35. Änderung des Flächennutzungsplanes der Stadt Billerbeck „Konzentrationszonen für die Windenergie“

Abwägung der während der frühzeitigen Beteiligung der Öffentlichkeit und der betroffenen Behörden / Träger öffentlicher Belange eingegangenen Anregungen und Bedenken

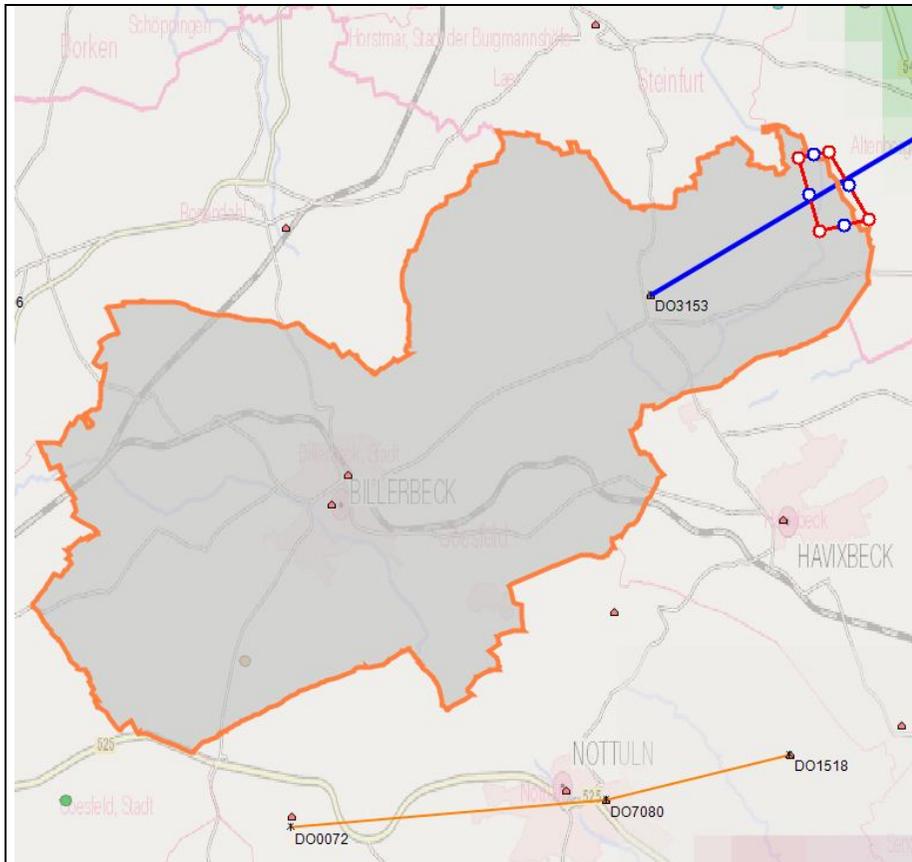
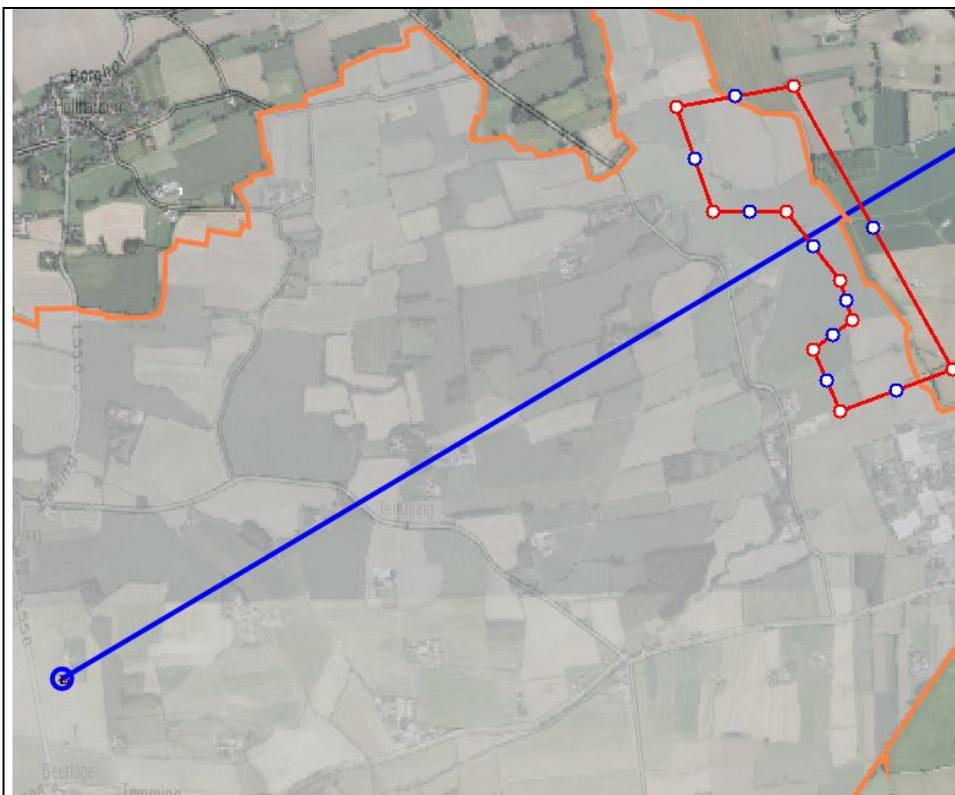
Die von „oekoplan“ im Kreis Steinfurt ermittelten Brutplätze stimmen mit den hiesigen Daten überein. Das ca. 600 m nördlich an der Steinfurter Aa gelegene Revierzentrum ist sehr genau erfasst worden. Es liegt aus meiner Sicht nicht wie von „ecoda“ neu ermittelt innerhalb eines unsteten Getreideackers, sondern innerhalb einer Brache an der Steinfurter Aa. Auch der weitere von „oekoplan“ ermittelte Brutplatz östlich der Ortslage von Laer stimmt mit den hiesigen Daten überein. Auch hier liegt der Brutplatz nicht innerhalb eines Getreideackers, sondern im Bereich eines Regenrückhaltebeckens

Der Argumentation von „ecoda“, dass die Brutplätze aufgrund unterschiedlicher Bestellung der Felder stark variieren, kann für die Reviere im Kreis Steinfurt nicht gefolgt werden. Es handelt sich um mehrjährig besetzte Brutplätze, die bei der Planung berücksichtigt werden müssen. Auch bei Ackerbruten gilt - wenn diese erfolgreich sind - bleiben die Rohrweihenbrutplätze im Raum auf angrenzenden Flächen bestehen. Es muss daher auch in den kommenden Jahren mit regelmäßigen Bruten im Einzugsbereich der geplanten Konzentrationszone gerechnet werden.

Grundsätzlich jagen Rohrweihen, wie im Fachbeitrag beschrieben, in niedriger Höhe über den Feldern. Die Nahrungsflüge zwischen Horst und bevorzugten Jagdgebieten finden aber regelmäßig in größerer Höhe statt. Da der Bereich Kentrup und die Vielzahl der Getreidefelder im Umfeld bevorzugte Jagdgebiete sind, ist hier aus meiner Sicht mit zahlreichen Nahrungsflügen von den Brutplätzen in Laer zu Nahrungsgebieten in Billerbeck und somit der Gefahr von Kollisionen zu rechnen.

Die Kollisionsgefahr durch „Module“ abzusenken, wie vom Gutachter vorgeschlagen, gelingt nach m.W. in der Regel nur in bisher als Jagdgebiet weniger geeigneten Arealen (überwiegend Maisanbau). Beobachtungen im Kreis Steinfurt zeigen, dass von den Rohrweihen Jagdgebiete bevorzugt werden, die über eine Vielzahl von Getreidefeldern verfügen.

Der Gutachter „ecoda“ bezweifelt die seitens „ökoplan“ ermittelte Brutdichte. Es ist aus hiesiger Sicht jedoch nicht ungewöhnlich, dass sich weitere Paare im Umfeld bereits besiedelter Bereiche ansiedeln. Im Kreis Steinfurt brüteten z.B. in den vergangenen Jahren an zwei Stellen jeweils 4-6 Paare innerhalb des Radius von 3000 m.

Nach vorliegenden Untersuchungen gibt es artenschutzrechtliches Konfliktpotenzial (s. Umweltbericht), das – auch nach Rücksprache mit der zuständigen Unteren Landschaftsbehörde des Kreises Coesfeld – mit der Durchführung von Vermeidungs- und

Verminderungsmaßnahmen als überwindbar eingeschätzt wird. Diese Maßnahmen werden konkret in der Genehmigungsplanung benannt.

Für den Bereich Kentrup wurde im Jahr 2015 eine Raumnutzungsuntersuchung für die Vogelart Rohrweihe durch das Büro ecoda durchgeführt, deren Ergebnisse jedoch noch nicht abschließend vorliegen. Es ist beabsichtigt, die Ergebnisse dieser Untersuchung auch in den Umweltbericht einfließen zu lassen.
